LEGGERBESLUIT

WB21 knelpunt Meteriksveld - Schoot
Zaaknummer: 2017-Z4312
Datum besluit: 11 juli 2017

BESLUIT TOT AANPASSING VAN DE LEGGER

Ontwerp leggerwijziging. Besluit: 2017-D28499

Datum vaststelling:
Gelt.: 20-04-2017 J.S.
Zaaknr.: 2017-24312
Schaal: 1 : 1000
Tek.nr.: L29-053AC
Blad: 01
Formaat: A1

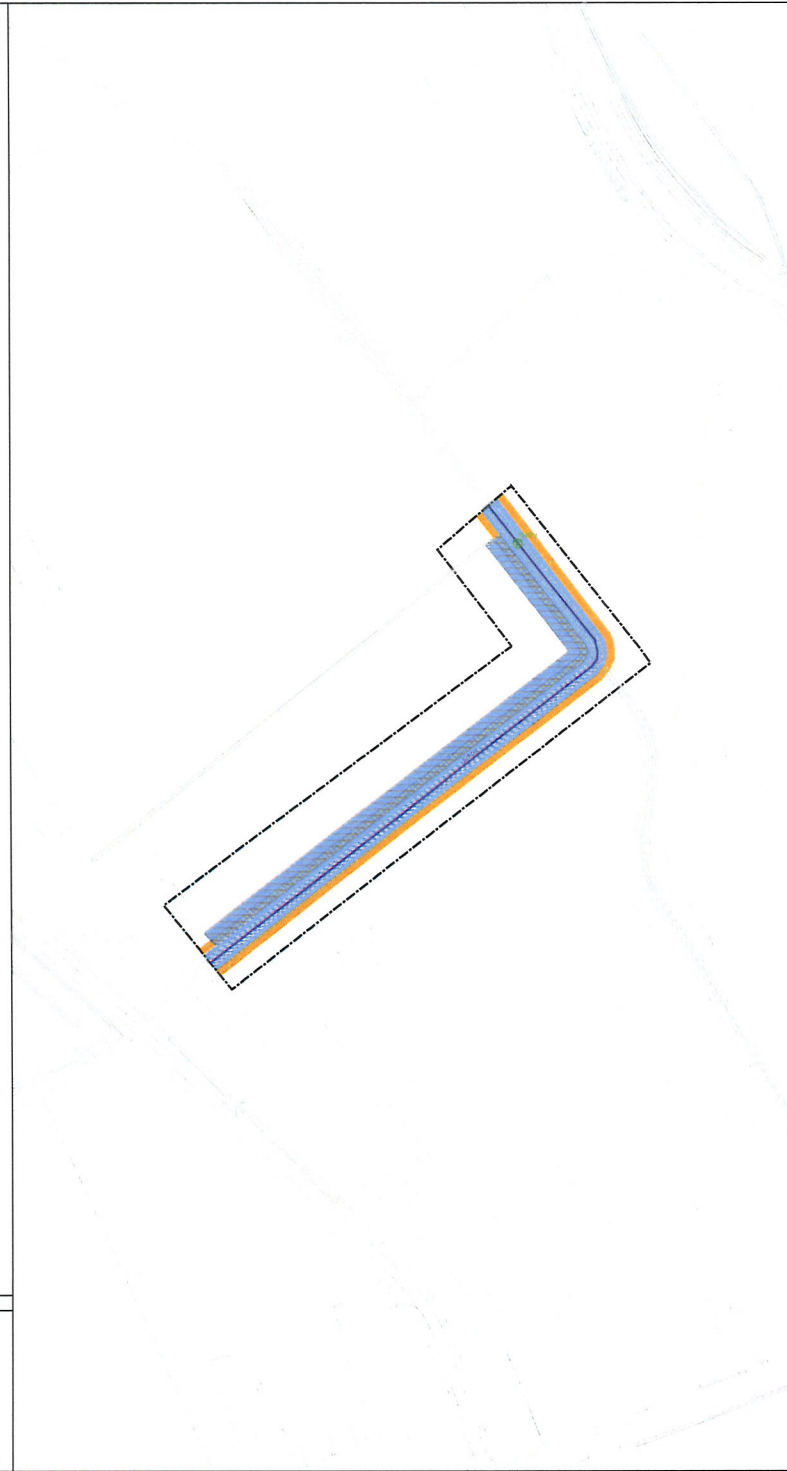
- Verbreden profiel primaire watergang Schoot; en
- Aanleg knijpconstructie / duiker;

In de bij dit besluit behorende tekeningen is de bestaande situatie conform de legger en de situatie na uitvoering van het projectplan weergegeven (bijlage 1, tekening L29-053AC). Na uitvoering van het projectplan zal de legger worden gewijzigd. De Keur van het voormalig Waterschap Peel en Maasvallei wordt dan van toepassing op de nieuwe situatie. Tot die tijd blijft de Keur van toepassing op de bestaande situatie.

Nadat de tracéwijziging conform bijbehorende projectplan 'WB21 knelpunt Meteriksveld-Schoot' is uitgevoerd en de functie van het oude tracé is overgenomen door het nieuwe tracé, de legger van oppervlaktewateren dienovereenkomstig te wijzigen conform bijgevoegde en gewaarmerkte tekening met nummer L29-053AC.

De aanpassing van de legger vindt plaats nadat het gedeeltelijk verbreden en aanleg van de knijpconstructie in de primaire watergang Schoot fysiek heeft plaatsgevonden, tot die tijd blijft de huidige situatie op de legger gehandhaafd.

Onderhoudsplichtige van de primaire watergang Schoot en de aan te leggen knijpconstructie/duiker is het Waterschap Limburg.
